INFO'RAPID

BX 19 GTI

Moteur
Réglage du ralenti

N° 65

EX 14-70

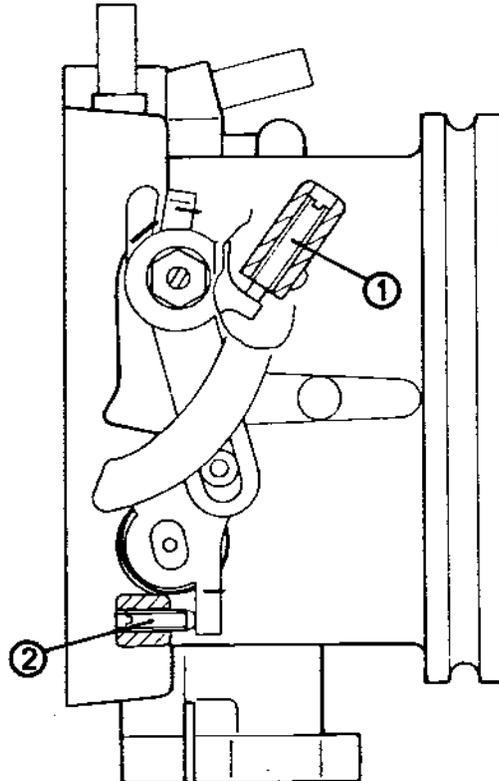
- INCIDENT : Ralenti instable, baisse de régime.
- DIAGNOSTIC : Encrassement du boîtier porte-papillons.
- REMEDE : Régler les vis de butée des papillons (1er et 2ème corps).

- MODE OPERATOIRE :
- Desserrer, puis resserrer les vis butées (1) et (2) pour les amener au contact des papillons.
 - A partir de cette position, serrer les vis de 1/8 de tour.
 - Contrôler le réglage du contacteur sur axe de papillons.
 - Régler le régime de ralenti à $850 \text{ tr/mn} \begin{matrix} + 50 \\ 0 \end{matrix}$
 - Régler le CO de 2 à 2,5 %
